Mission régionale d'autorité environnementale

**Avis délibéré de la mission régionale  
d'autorité environnementale Auvergne-Rhône-Alpes  
relatif au remplacement du télésiège la Logère  
et aménagements associés  
présenté par le SIVU Domaine skiable Crest-Voland Cohennoz  
sur la commune de Crest-Voland (73)**

**Avis n° 2019-ARA-AP-906**

Illustration 3: principes d'aménagement du secteur coeur de village (Source : <http://www.crest-voland.fr/fr/information/85873/plu>, réunion publique n°2 )

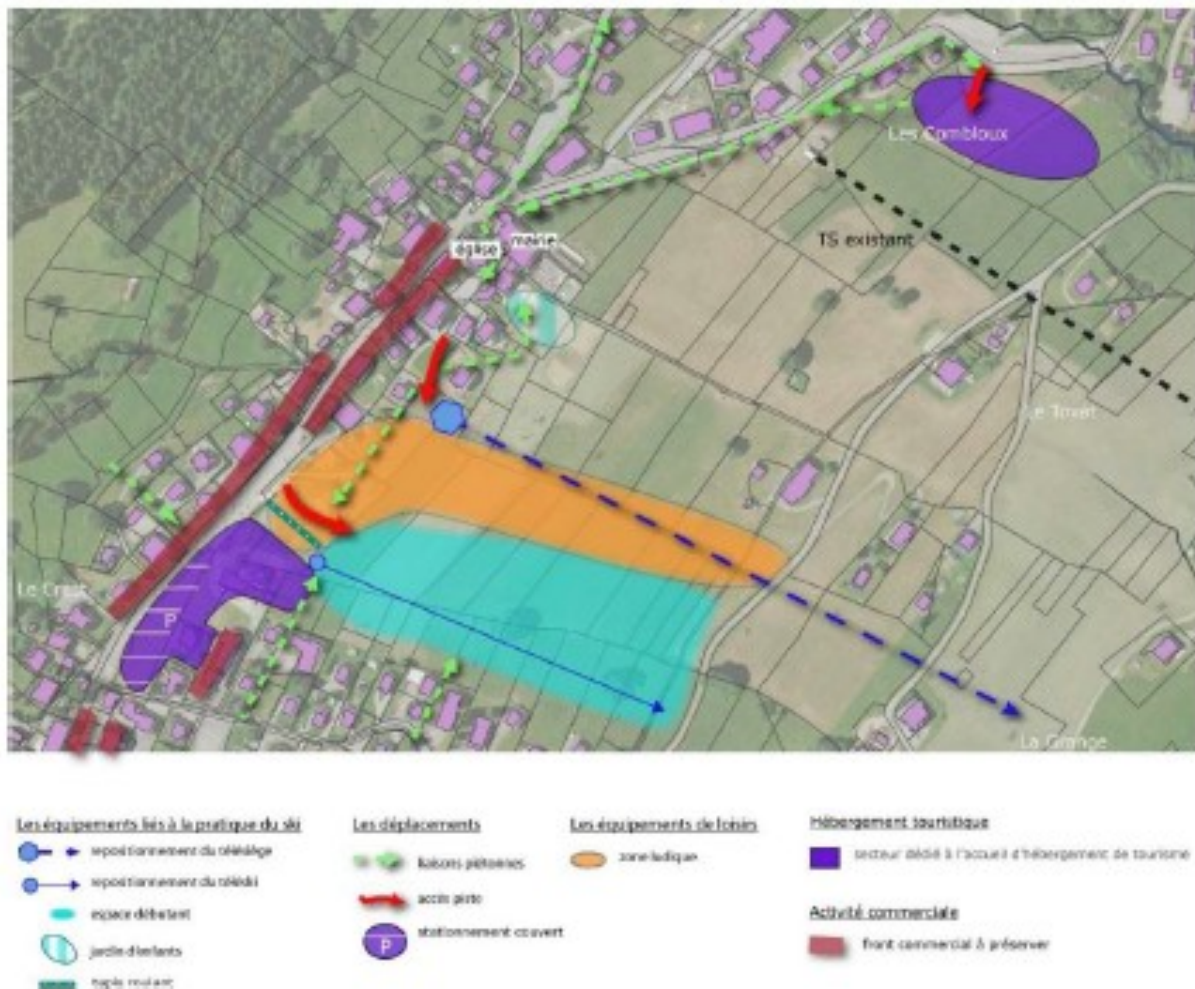
du périmètre de la précédente au lieu-dit les Combloux, est également à vocation touristique et d'une capacité de 200 à 400 lits touristiques sur 12 400 m<sup>2</sup> (cf. figure 3) L'articulation du présent projet avec celui de résidence hôtelière prévue à l'OAP n°2 n'est pas abordée dans le dossier.

Ces différents éléments chiffrés de réalisation de lits touristiques ne sont pas fournis dans le dossier présenté. Même si à ce stade il pourrait ne s'agir que de projets, il aurait été pertinent de les y inclure.

- l'articulation du projet avec l'opération touristique Combloux objet de l'OAP n°2 au projet de PLU ;
- les caractéristiques de l'opération d'aménagement de résidence touristique La Logère, inclus au projet<sup>3</sup>, à tout le moins en intégrant les réflexions menées dans le cadre de l'élaboration du projet de PLU.

Illustration 5: Périmètres de captage des eaux potables (source : ARS)

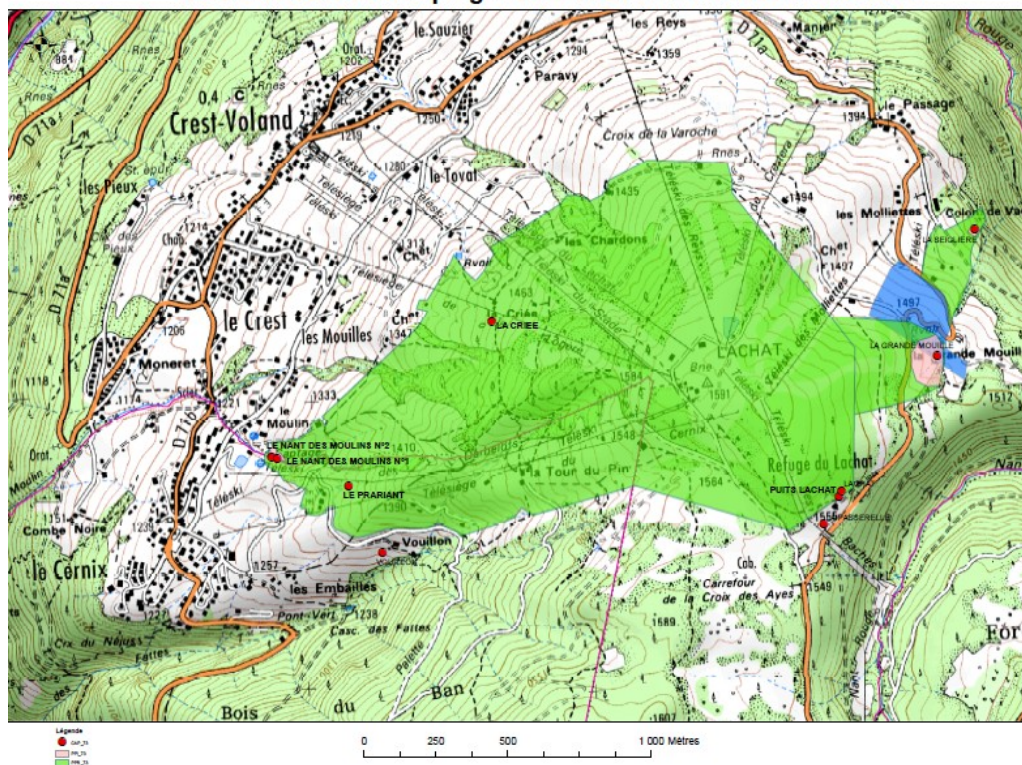
Dans le dossier, la présentation des périmètres de protection de captage souffre d'imprécisions voire d'inexactitudes. Les périmètres de captage concernant le site du projet sont présentés de la façon suivante dans le dossier :

Les données cartographiques fournies par l'Autorité Régionale de Santé apparaissent différentes. Ce sont les suivantes : Source : contribution de l'ARS mentionnée en page 2 du présent avis.

L'emprise du périmètre de protection rapprochée déterminée par l'ARS (figurée en vert) est plus importante que celle retenue dans le projet.

Le projet se situe donc dans les périmètres de protection rapprochée des captages du Nant des Moulins 1 et 2 et des captages de La Criée utilisés pour l'alimentation en eau potable de Crest-Voland. Les captages des Moulins constituent la ressource majoritaire et font l'objet d'une procédure de protection actuellement en cours pour laquelle un rapport hydrogéologique a été rédigé par M. Philippe Michal le 10 juillet 2015. Dans son rapport<sup>5</sup>, l'hydrogéologue indiquait en conclusion « qu'il n'existe pas de ressources ou d'interconnexion de secours pour pallier à une éventuelle atteinte qualitative des eaux captées ». Les enjeux liés à la protection de la ressource en eau potable sont donc beaucoup plus importants que ce qui est décrit dans l'étude d'impact.

**L'Autorité environnementale recommande de reprendre la présentation de l'état initial de l'environnement relative aux captages d'eau potable et le niveau d'enjeu associé.**

Illustration 6: Localisation des zones humides en utilisant le seul critère de végétation (source : dossier)

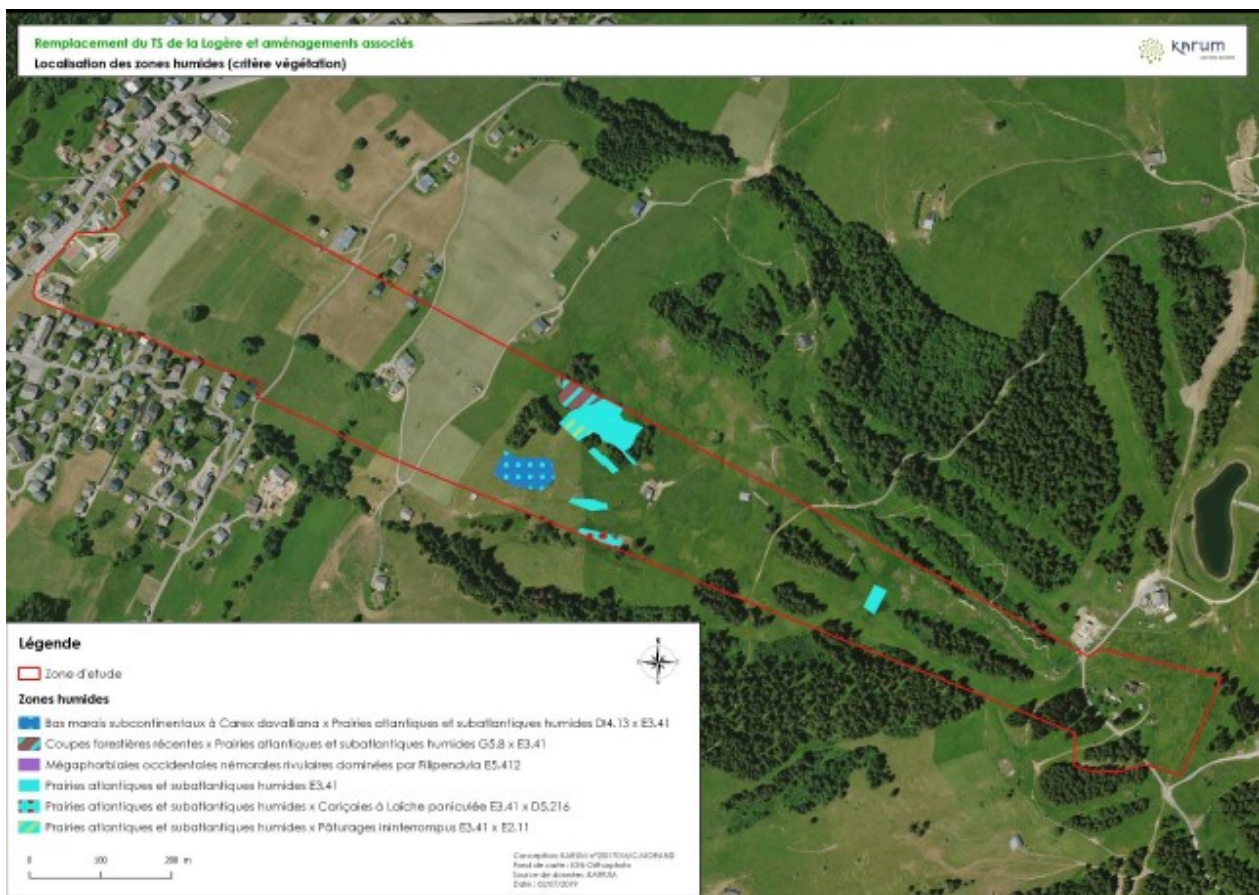
**Les zones humides :** le territoire de Crest-Voland compte de nombreuses zones humides. Sur la zone d'étude, deux peuvent être mentionnées : celle des Saisies<sup>6</sup> et celle des Mouilles<sup>7</sup>. La première se situe en marge de la zone d'étude et la seconde s'y trouve en partie. Elles font l'objet de mesures d'évitement durant la phase chantier. Une analyse de la végétation de la zone d'étude a été effectuée. Elle est restituée sur une carte (cf. illustration 6). Des sondages pédologiques complémentaires sont prévus pour confirmer ou infirmer le caractère humide des secteurs identifiés (page 98). L'autorité environnementale attire l'attention du maître d'ouvrage sur le fait que la définition des zones humides s'appuie désormais<sup>8</sup> sur des critères pédologiques ou de végétation sans qu'il soit besoin de les cumuler.

**L'Autorité environnementale recommande de confirmer ou compléter si nécessaire la caractérisation des zones humides en se référant à la réglementation en vigueur.**
